Vejdirektoratet
Att.: Thomas Warberg-Kähler
Thomas Helsteds Vej 11
8660 Skanderborg

31. januar 2025 - Sagsnr. 25/2653 - Løbenr. 17174/25

Allonge til meddelte udledningstilladelser

Figur 1: Principiel snittegning af kombibassin (skitse fremsendt af VD).

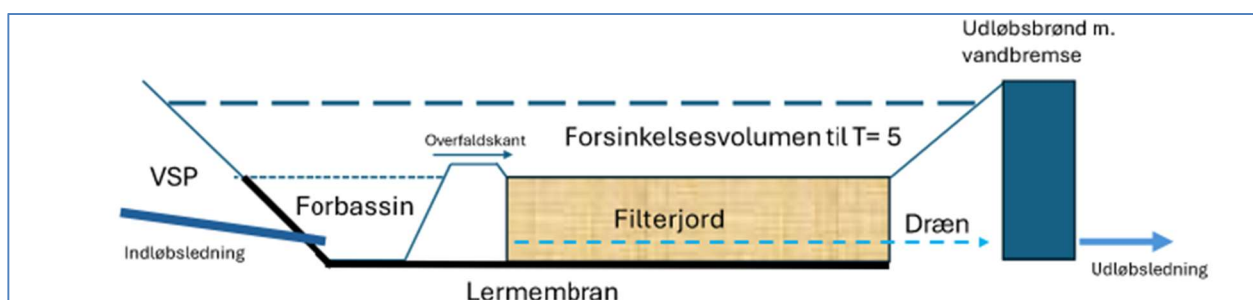
VD ønsker at etablere kombibassiner i stedet for traditionelle våde regnvandsbassiner. Kombibassiner udføres med et forbassin, der har til formål at tilbageholde så meget partikulært stof som muligt for herved at nedbringe belastningen på filterbassinet. Filterbassinet medvirker til at fjerne kolloider og opløste miljøskadelige stoffer. Figur 1 angiver en principiel opbygning af et kombibassin.

Etablering af kombibassiner i stedet for traditionelle våde regnvandsbassiner medfører, at der afviges fra vilkår nr. 5 i de gældende udledningstilladelser:

Vilkår nr. 5: Bassinet skal etableres med et permanent vådvolumen på 250 m³/red.ha.

VD vurderer, at det permanente vådvolumen i kombibassinerne vil være mellem 50 og 100 m³ pr. red. ha.

Samtidig tillades VD at afvige fra vilkår nr. 5 i de gældende udledningstilladelser, således at bassinerne ikke skal etableres med et permanent vådvolumen på 250 m³/red.ha. Bassinerne skal i stedet etableres i overensstemmelse med de fremsendte beskrivelser af kombibassiner samt BAT.

Kolding Kommune er enig i, at det alene er vilkår nr. 5 i de gældende udledningstilladelser, der afviges fra. Der afviges ikke fra de øvrige vilkår i udledningstilladelserne.

Kolding Kommune bemærker også, at der sker en udseendemæssig ændring af bassinerne i og med at det permanente vådvolumen reduceres, men det betragter vi ikke som en væsentlig ændring jf. spildevandsbekendtgørelsen¹ § 65, stk. 1, nr. 1.
